改善箇所説明図

改善の内容

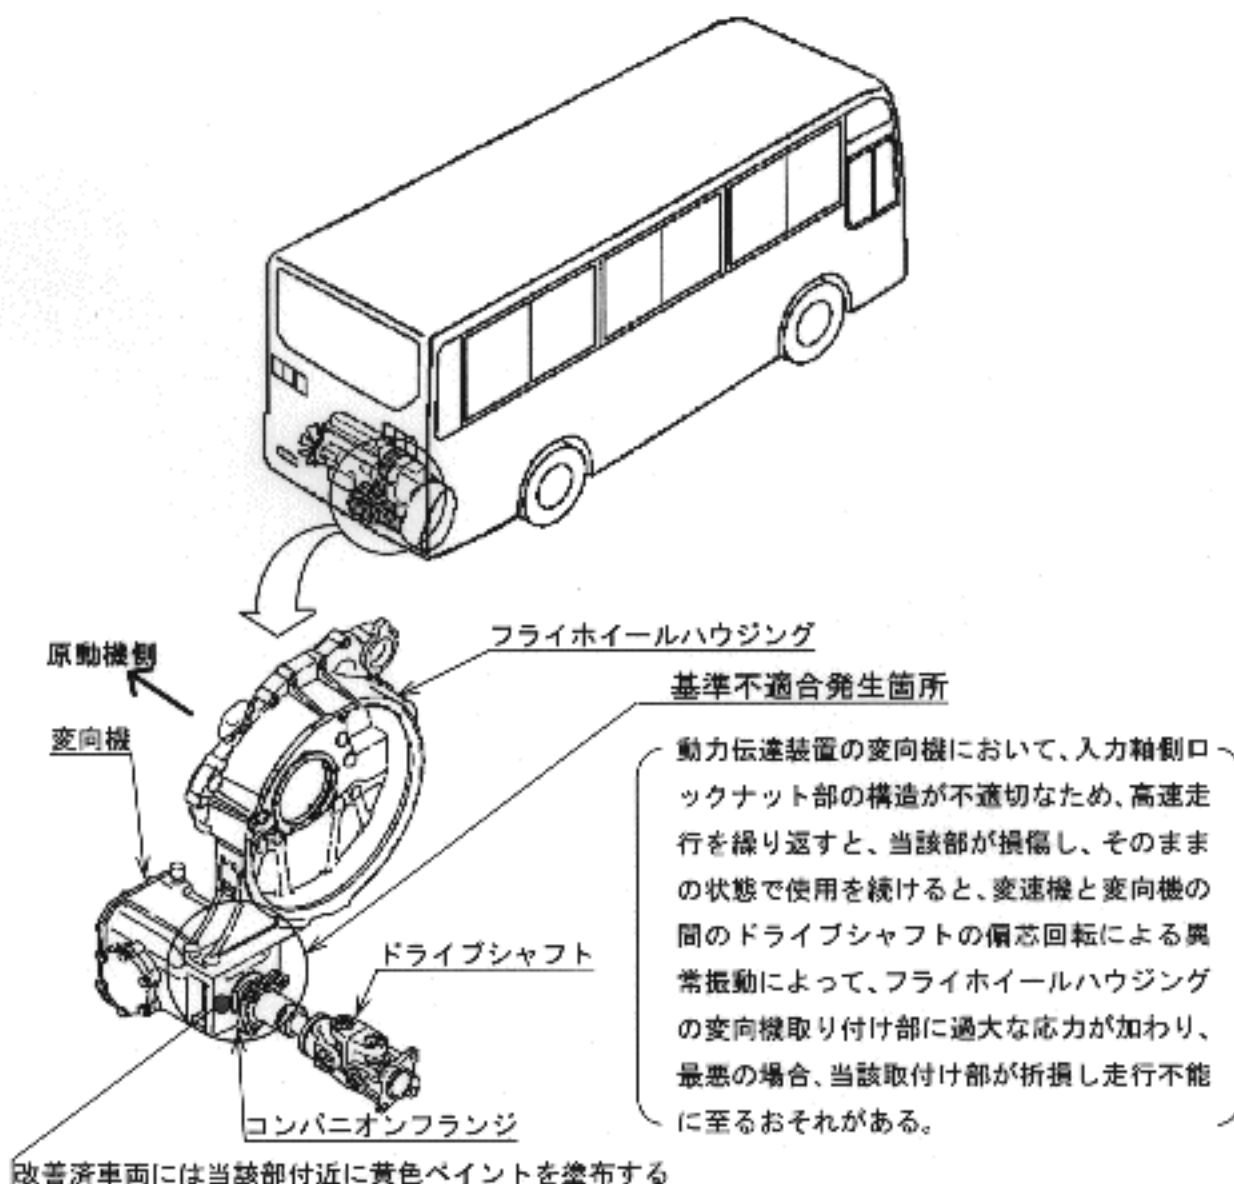
損傷部位

全車両、コンパニオンフランジ及びロックナットを対策品と交換するとともにオイルセパレータを除去する。また、該当部位において損傷が認められる部品は良品と交換する。
